**IMPIANTO DI RECUPERO ENERGIA DA
INCENERIMENTO DI RIFIUTI NON PERICOLOSI
LOC. CASE PASSERINI - SESTO FIORENTINO (FI)**

DOCUMENTAZIONE INTEGRATIVA
del 02/12/2013
nell'ambito della Procedura di Valutazione di Impatto Ambientale

**Controdeduzioni
alle osservazioni**

INT 002

BAT H 2.1

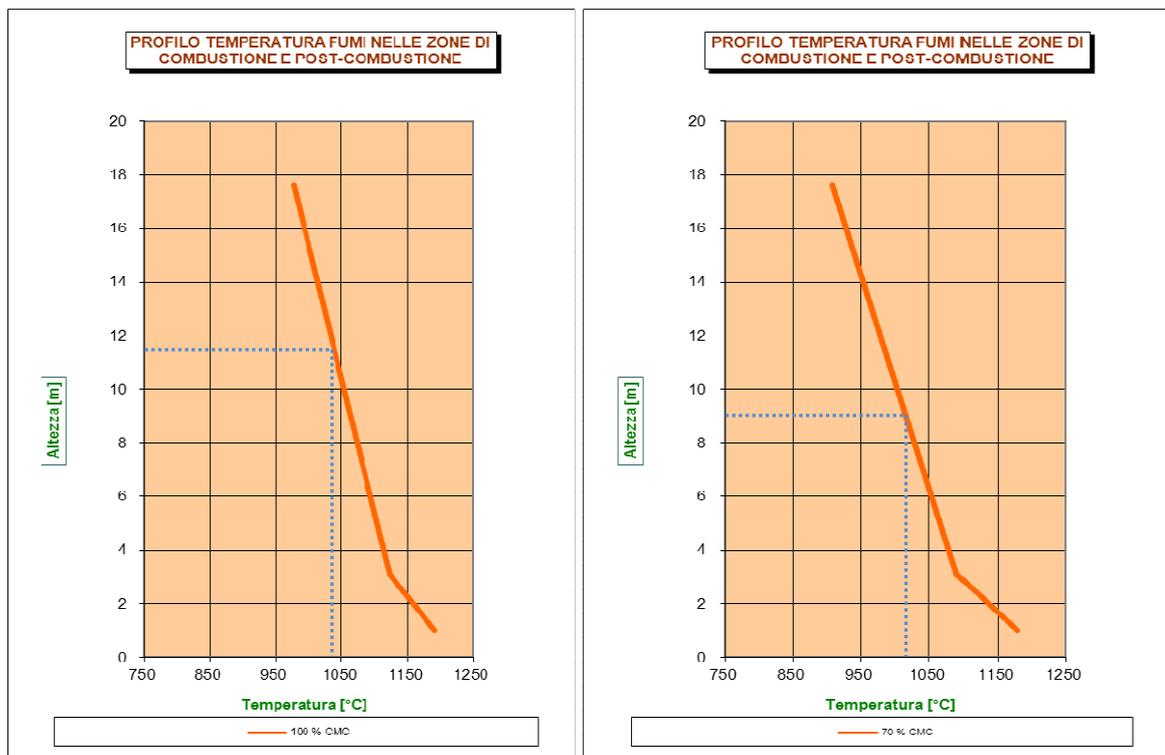
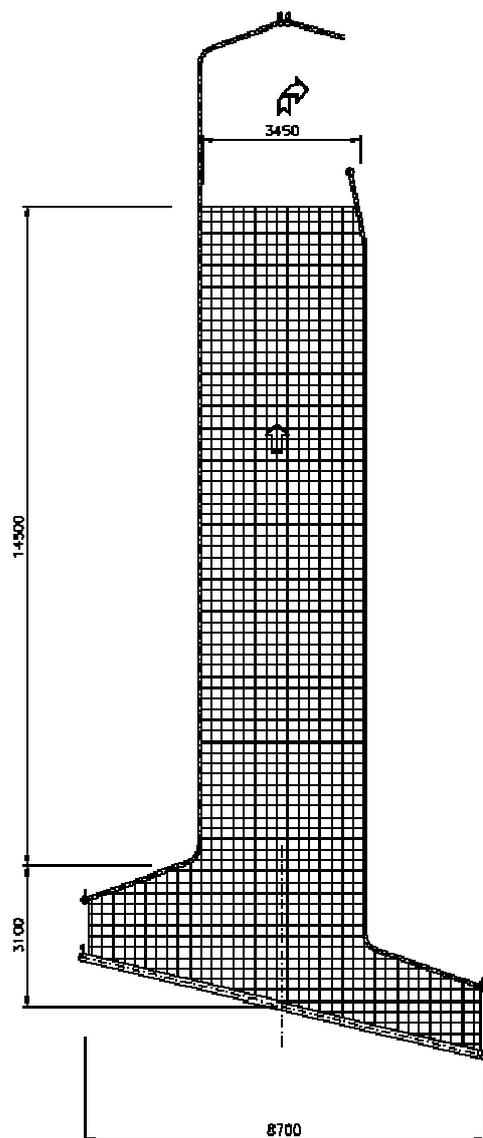
Relativamente alla zona di post combustione, la normativa vigente prevede che dopo l'ultima immissione di aria comburente, in modo controllato e omogeneo ed anche nelle condizioni più sfavorevoli, i fumi permangano ad una temperatura di almeno 850 °C, misurata vicino alla parete interna della camera di combustione (CC), o in un altro punto rappresentativo della camera di combustione per almeno due secondi.

All'inizio della zona di post-combustione sono previsti due bruciatori ausiliari, alimentati a gas naturale, per garantire che la temperatura in post-combustione non scenda al di sotto del valore prescritto in nessuna condizione operativa.

Il controllo del rispetto della prescrizione normativa di permanenza dei fumi per almeno 2 secondi, alla temperatura minima di 850 °C, viene effettuato sul valore di temperatura (T2s) ottenuto, nelle diverse condizioni di carico, da un algoritmo di calcolo che utilizza la strumentazione di misura installata.

Dai calcoli termofluodinamici di progettazione (si vedano le immagini seguenti) il tempo di permanenza di 2 secondi si raggiunge, nel caso in oggetto, alle seguenti altezze, in funzione del carico, inteso come potenza termica sviluppata dai rifiuti:

- 5,8 m al 70 % (8,9 m dall'inizio ZC),
- 6,7 m al 80 % (9,8 m dall'inizio ZC),
- 7,5 m al 90 % (10,6 m dall'inizio ZC),
- 8,6 m al 100 % (11,7 m dall'inizio ZC),
- 9,4 m al 110 % (12,5 m dall'inizio ZC).

Di seguito sono riportati i profili termici di temperatura in ZC e ZPC in due condizioni di funzionamento e un disegno della ZC e della ZPC con le quote principali.
